改善箇所説明図

改善措置の内容

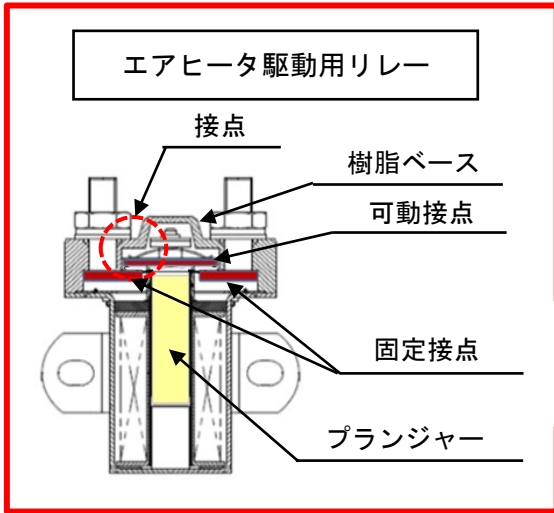
基準不適合発生箇所

大型路線バスのエンジンインテークエアヒータリレーにおいて、リレー内部電気接点の耐久性が不足しているため、アイドリングストップ機能や、停留所等でのエンジン停止始動を頻繁に繰り返すと、接点部がアーク放電により溶損することがある。そのため、そのままの状態で使用を続けると、接点が溶着状態となり発熱して炭化・発煙し、最悪の場合、リレー及び配線の一部が焼損に至るおそれがある。

エアヒータ ON/OFF
手動スイッチ追加

全車両、インテークエアヒータリレーを新品に交換する。また、エアヒータ機能を解除する手動 ON/OFF スイッチを追加し適切な使用を励行するステッカーを貼付し、エアヒータの作動条件等を明記したリーフレットを配布する。

なお、追加部品の供給に時間を要することから、当該リレーを先行して交換し、追加部品は供給の準備でき次第、改めて取付けする。

注：□ は交換する部品を、[] は追加する部品を示す。
